Réponse à l'avis de la Mission Régionale d'Autorité Environnementale Bourgogne-Franche-Comté

Centrale Photovoltaïque au sol

Lieu-dit « Le Gros Canon »

Commune de Sermizelles (89200)

Figure 1. Sites potentiellement dégradés de la CCAVM

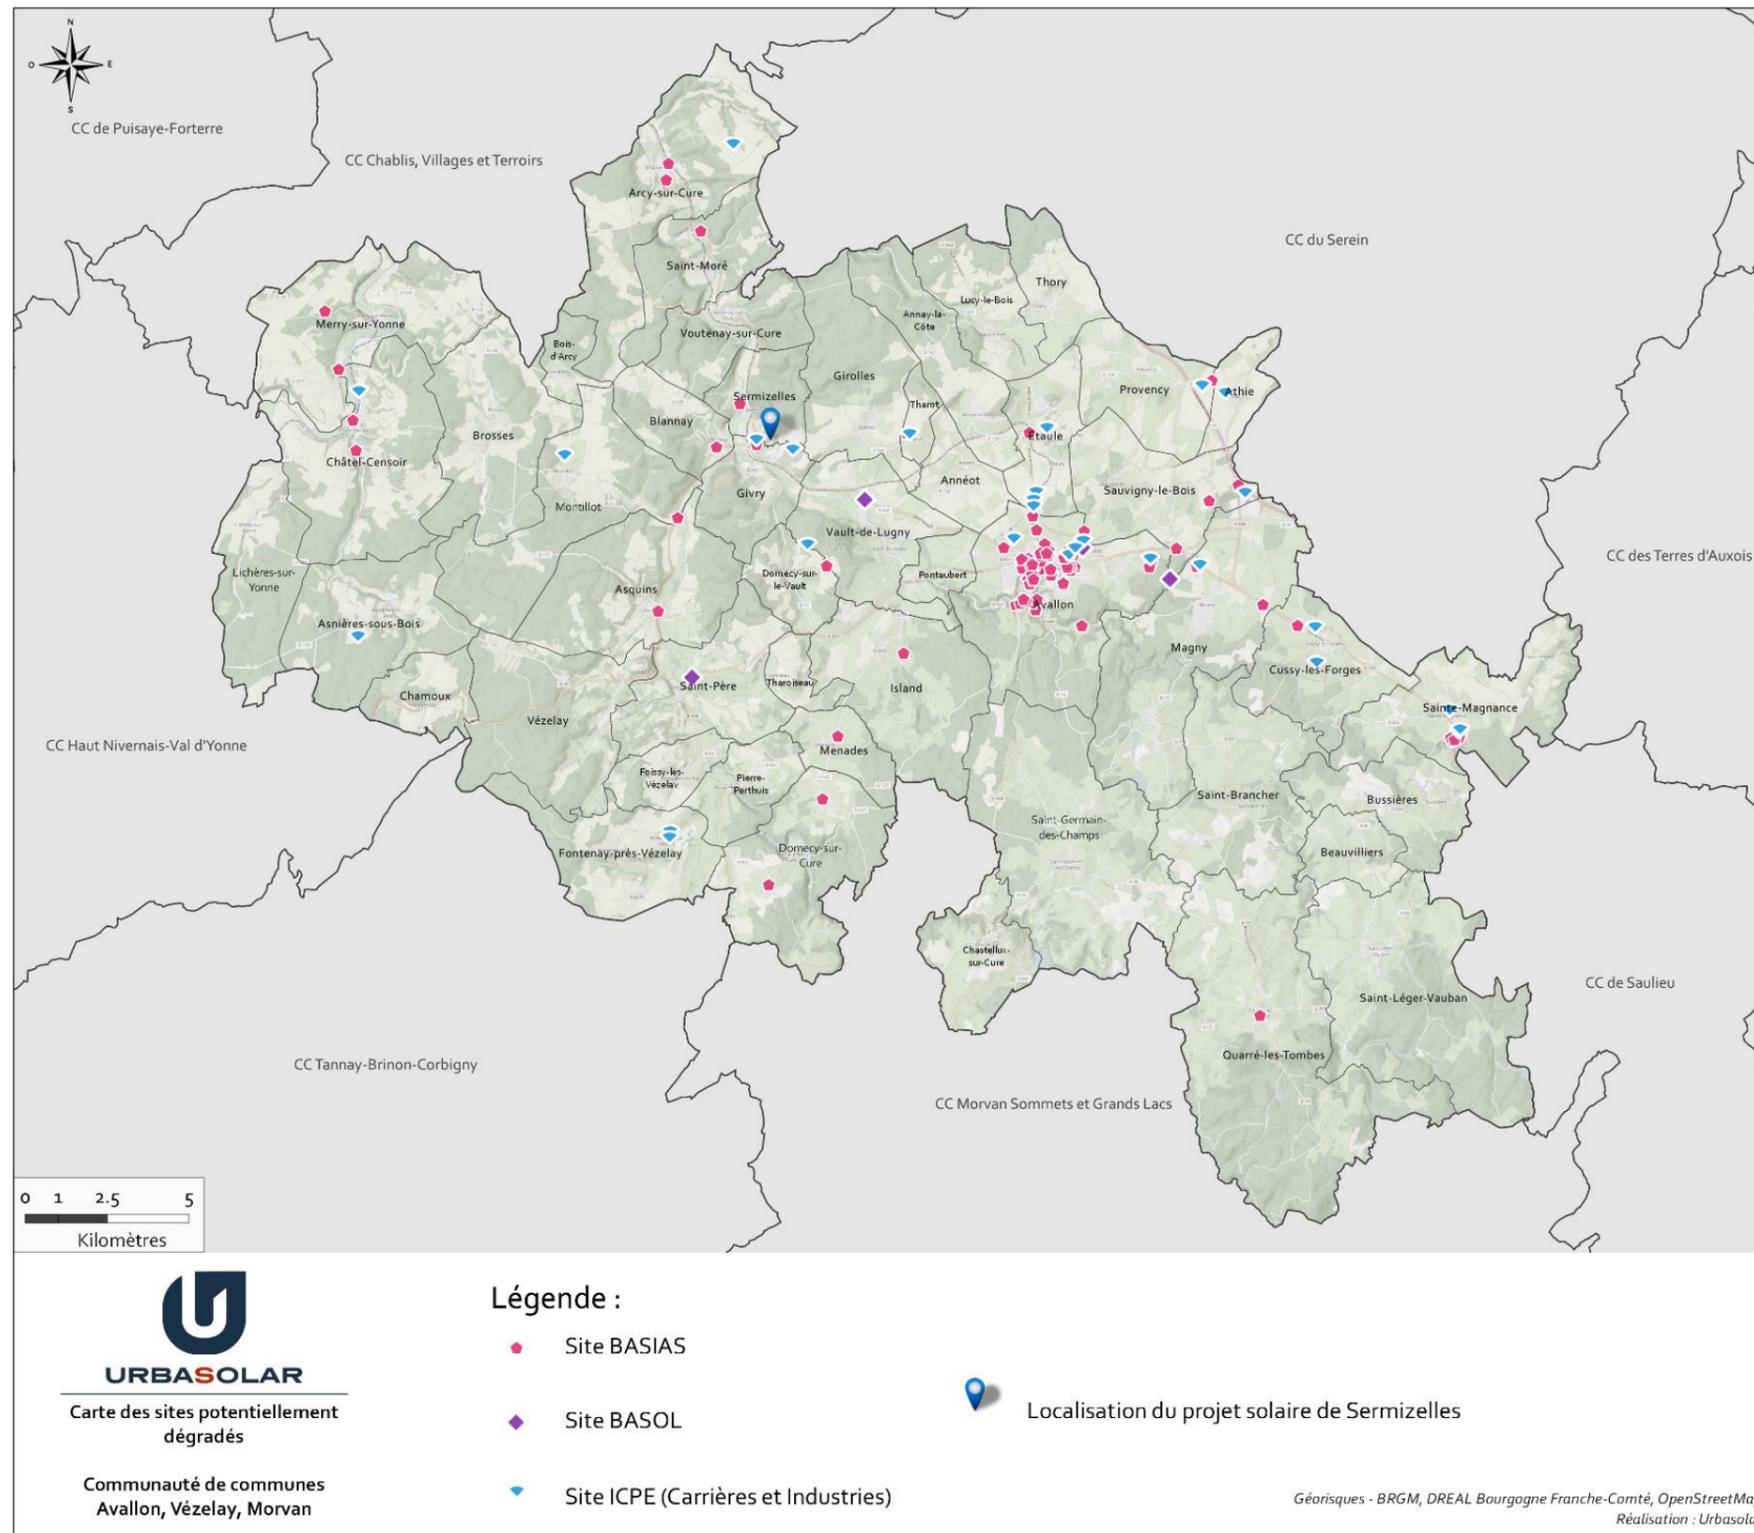
La MRaE recommande de justifier le choix du site d'implantation en démontrant son moindre impact environnemental au regard d'autres alternatives envisageables.

Au regard de ces critères, le site de Sermizelles est ainsi apparu comme étant particulièrement favorable à l'implantation d'une centrale solaire photovoltaïque, notamment pour les raisons suivantes :

- Site dégradé par le dépôt de déchets sauvages, et l'activité de motocross ;
- Topographie relativement plane, évitant ainsi les gros travaux de terrassements ;
- Site non concerné par un zonage réglementaire (Natura 2000 - SIC/ZPS, APPB, ENS) ;
- Position du site en arrière du coteau limite fortement les vues potentielles sur le projet ;
- Aucune activité agricole recensée au droit de la parcelle ;
- Site à proximité d'une activité industrielle d'exploitation d'une carrière de 30 ha ;
- Site éligible aux appels d'offres gouvernementaux organisés par la commission de la régulation de l'énergie (CRE).

Le choix de l'opérateur s'est donc naturellement porté sur ce site pour y entreprendre le développement d'un parc photovoltaïque.

Figure 13 – Vue des habitats inventoriés et du projet localisé (absence de zone humide au sud du projet)

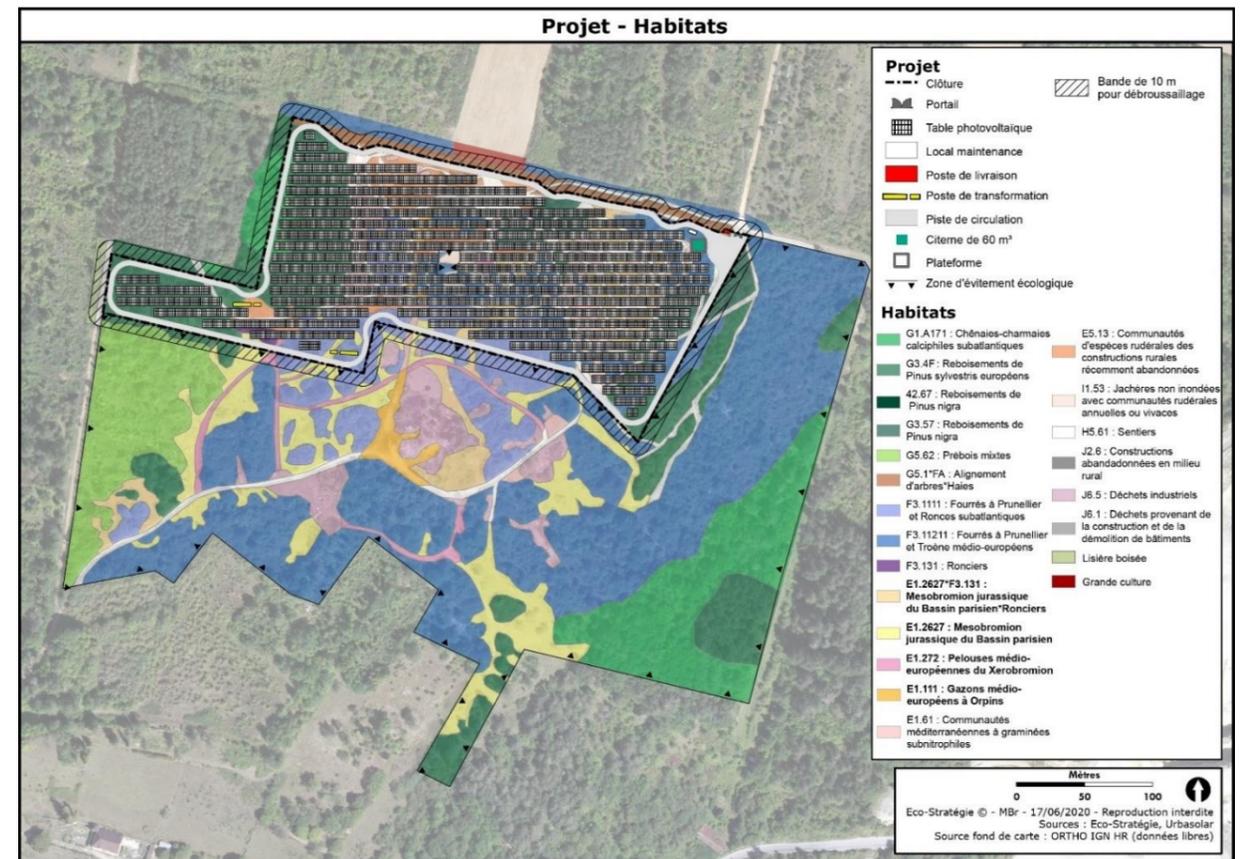
La MRAe recommande de réaliser des prospections pour évaluer la présence de zones humides au sud du projet, d'évaluer les incidences éventuelles des poussières générées en phase travaux sur de telles zones et de prendre des mesures ERC adaptées en conséquence.

Le porteur de projet tient à préciser que les habitats ont été inventoriés sur une surface bien au-delà de l'emprise finale du projet retenu lors de la phase d'état initial. **Aucune zone humide n'était présente à moins de 150 m au sud du projet (en direction du Cousin).** Ce qui est en concordance avec les habitats présents (pelouses sèches calcicoles) se développant sur des milieux avec des conditions édaphiques spécifiques
